**Avis délibéré de la mission régionale d'autorité
environnementale sur l'ouverture d'une carrière de
pouzzolane au lieu « la Barrière » à Saint-Arcons-d'Allier
(Haute-Loire)**

Avis n° 2021-ARA-AP-1127

Avis délibéré le 19 avril 2021

Illustration 3: Variantes d'implantation sur le mont Briançon (Source : Etude d'impact)

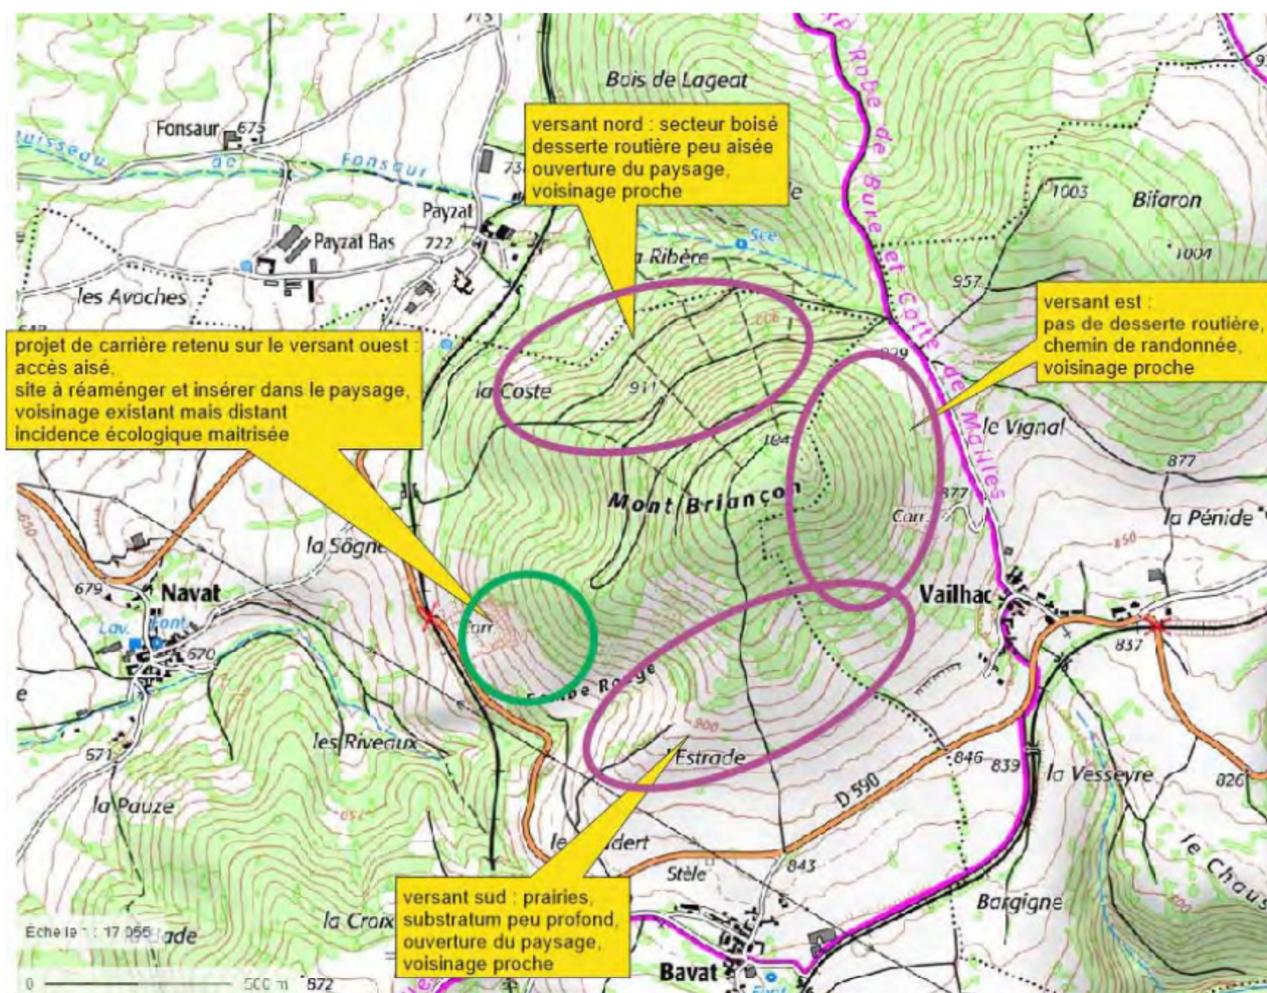
Le dossier expose que « le site retenu apparaît comme le meilleur compromis entre les incidences sur les milieux naturels, la desserte routière, la perception paysagère et le ressenti par le voisinage », sans fournir l'analyse multicritère de chacune des alternatives étudiées (autres cônes notamment) et leur comparaison ayant conduit au choix retenu. En l'état, il semble que l'acquisition des terrains par le maître d'ouvrage constitue le critère prédominant du choix effectué.

L'Autorité environnementale recommande d'élargir l'analyse multicritères des différents sites envisagés sur le Mont Briançon à l'étude approfondie des alternatives possibles sur d'autres cônes alentours.

Illustration 4: Principes de réaménagement coordonné à l'extraction (Source : résumé non technique)

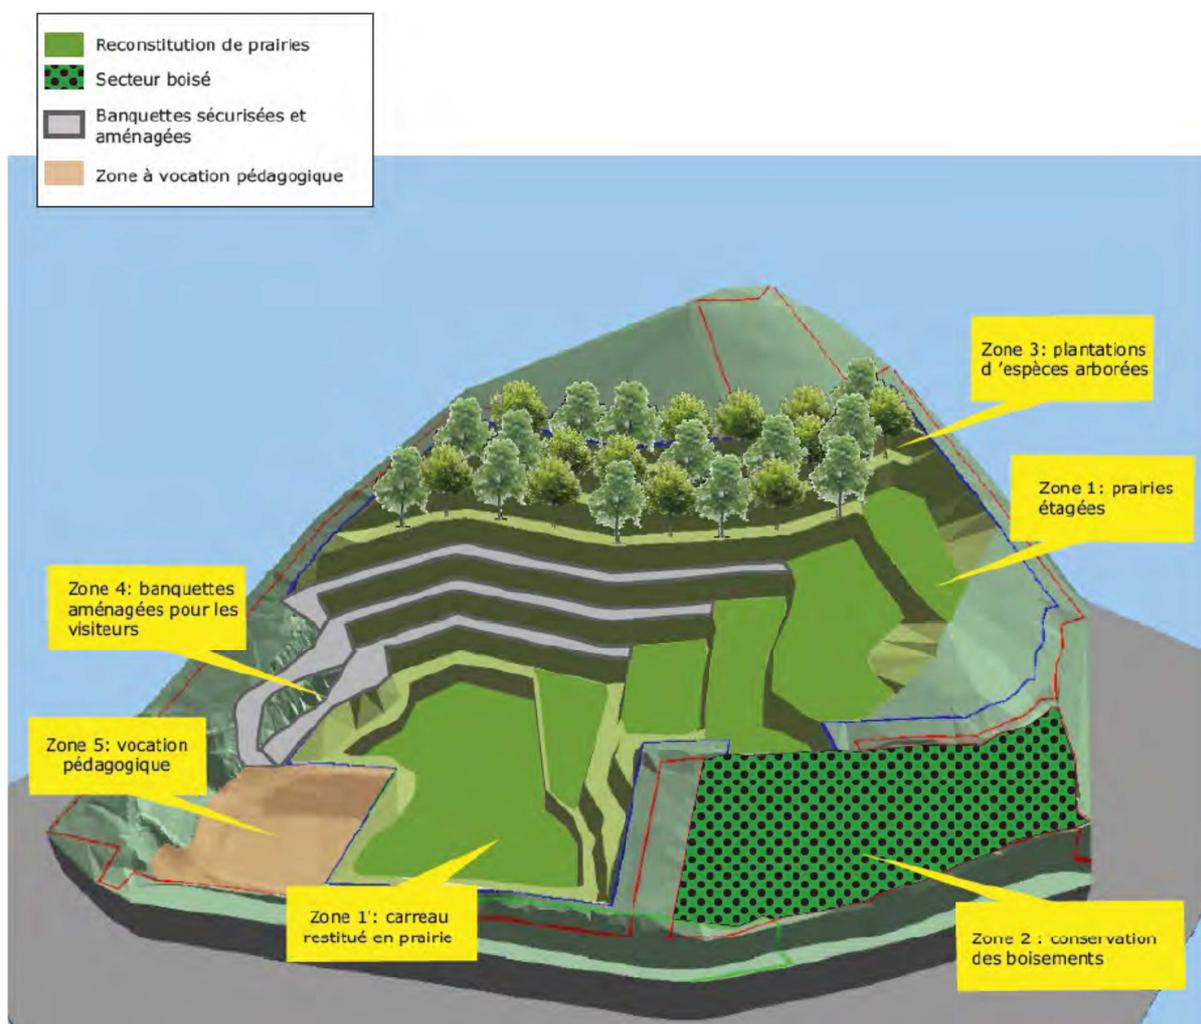
L'impact du projet est majeur pour les usagers de la RD 590, route touristique desservant les gorges du Haut-Allier et le bassin de Langeac. Les mesures de réduction envisagées portent sur la préservation du secteur boisé au sud du site, un réaménagement coordonné à l'extraction, et la mise en œuvre de merlons végétalisés périphériques¹³ (voir illustration ci-après).

La démonstration de l'efficacité des mesures compensatoires à l'impact paysager nécessite d'être approfondie, en particulier au regard de la dynamique d'évolution du site au fur et à mesure de son réaménagement, coordonné avec les phases d'exploitation, et de son impact sur le paysage perçu par les usagers de la route départementale. En effet, le dossier ne fournit pas de représentation (photomontages par exemple) de l'état du site permettant de visualiser son impact paysager (à courte, moyenne et longue distance), à l'issue et au cours de chacune des six phases de son exploitation

L'Autorité environnementale recommande de compléter l'étude paysagère par des photomontages illustrant l'état du site au cours et à l'issue de chacune des 6 phases quinquennales de son exploitation.
